Riferimento Olympus
QIL FY23-EMEA-01

AVVISO DI SICUREZZA URGENTE Riferimento QIL FY24-EMEA-01-FY23-OMTA-13

Ritiro della copertura distale monouso MAJ-2315

Utilizzato con: videoduodenoscopio EVIS EXERA III TJF-Q190V, videoduodenoscopio EVIS LUCERA Elite videoduodenoscopio TJF-Q290V, videoduodenoscopio TJF-Q170V

Design originale	Design nuovo
Numero di lotto	Inferiore a H2530	H2530 o superiore
Informazioni generali		
Modifica del design della linea di strappo (Vista posteriore)	 <div style="border: 1px solid red; padding: 2px; display: inline-block;">Linea di strappo</div>

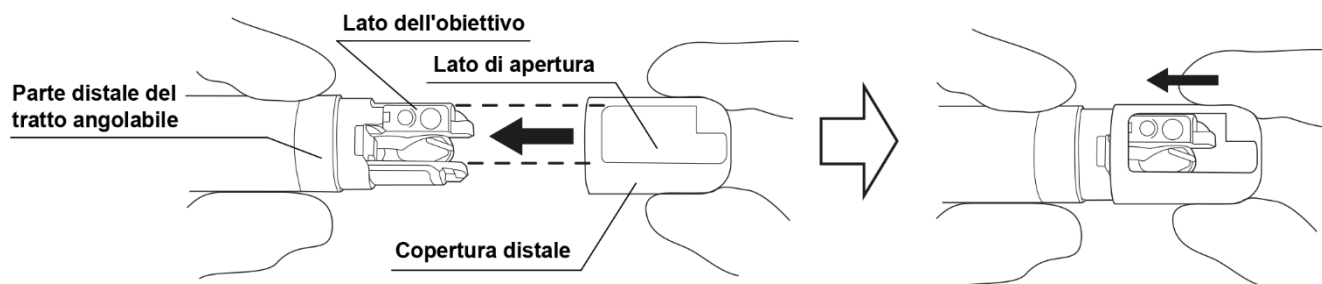
Olympus ha riprogettato la copertura distale e ha osservato una diminuzione dei reclami citati. Olympus sta avviando il ritiro dei dispositivi medici relativi alle coperture distali con design originale (vedere la tabella di seguito per un confronto). Il ritiro non riguarda i dispositivi di copertura distale con il nuovo design.
